WERELDERFGOED KINDERDIJK

Mercon Kloosterrein

Addendum Heritage Impact Assessment

Arnhem, januari 2019
Projectnummer: 20190105

Initiële plan

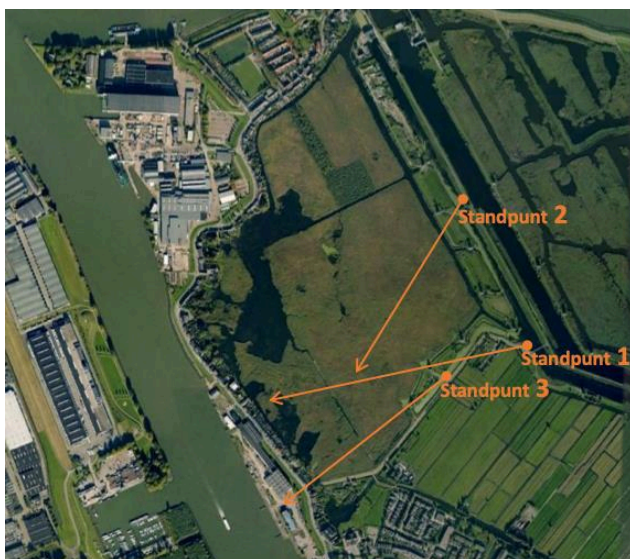
De hoogte van de acht nieuw te bouwen appartementengebouwen is in het plan verlaagd vanwege het effect op de kernkwaliteiten 'ritme van de 18^{de}-eeuwse molens' en 'typisch door de mens gemaakt landschap'. Alle appartementenblokken krijgen een verdieping minder. Voor het verlies aan programma is ervoor gekozen om de appartementenblokken in lengte uit te breiden. Daarnaast is het programma in de Mercon Klooshal aangepast, om zo het gewenste programma te kunnen realiseren. Zie onderstaande principe schetsen.
